Monterrey, N.L. México, a 24 de octubre de 2018

Me refiero a los comentarios de DINAMA sobre el reporte de la modelación de contaminantes provenientes de locomotoras en el tramo Montevideo-Progreso en el que se tomó en cuenta las emisiones de las locomotoras de carga solamente. Al respecto de lo anterior, me permito dar respuesta a las observaciones de DINAMA a continuación:

Figura 1: Ubicación de extractores

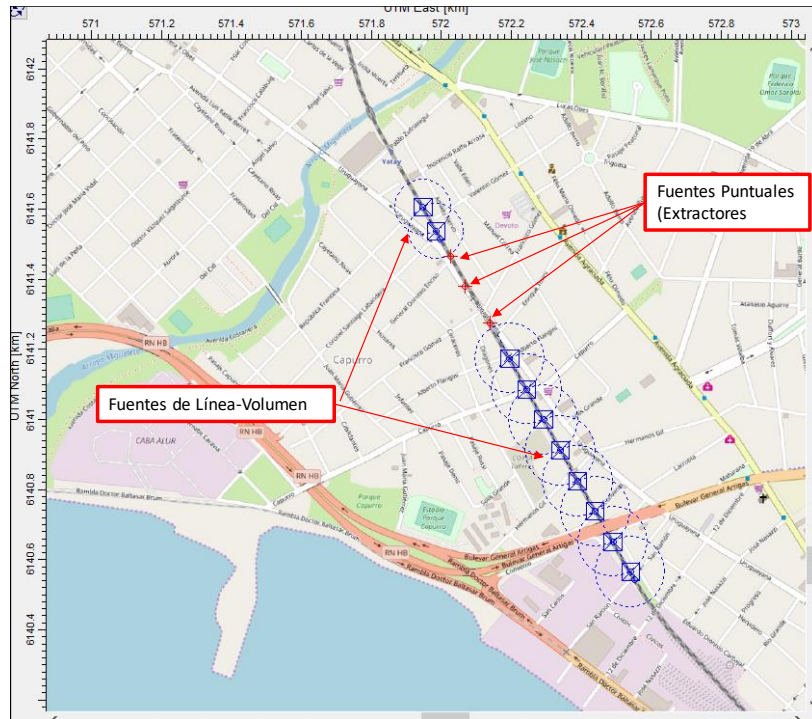
1. *"Si se asume que las emisiones son nulas en las secciones cubiertas de las trincheras, ello implica que habría previsión de instalar un dispositivo de control de emisiones en ese tramo, de manera de que la emisión en los extremos de la zona tapada sea nula. En caso contrario la simulación realizada estaría subestimando la emisión y por lo tanto los efectos ambientales que esta produce, si este es el caso, se deberá realizar la simulación de las zonas de trincheras cubiertas nuevamente. Se solicita la correspondiente aclaración de este punto, con el aporte de información sobre descripción u especificaciones de los equipos que se previene instalar, en uno de los casos, o con el ajuste de la modelación efectuada para salvar la subestimación en la que se hubiera incurrido, en el otro caso."*

R: La simulación se realizó suponiendo que no había emisiones en el tramo cubierto de la trinchera Montevideo-Capurro debido a que no se tuvo ninguna observación al respecto de que se instalaría equipo de control.

Lo más factible es suponer que se instalará equipo que extraiga las emisiones de las locomotoras en estos tramos cubiertos con el fin de evitar la acumulación excesiva de estos gases. A pesar de que no habrá usuarios del servicio transitando en este tramo cubierto, es de suponer que se deberá mantener una atmósfera apropiada para el caso en que el personal tenga que realizar algún trabajo, ya sea de reparación o de mantenimiento.

En base a lo anterior, supondremos que se instalarán tres extractores a lo largo del tramo cubierto que van a renovar el aire del túnel cada cierto tiempo. Estos

extractores serán considerados como fuentes puntuales y emitirán, entre los tres, contaminantes en una cantidad igual a la que generará la locomotora en esa distancia.

El modelo de dispersión se corrió incluyendo estas emisiones a las consideradas anteriormente para el tramo correspondiente, como se muestra en la siguiente imagen:
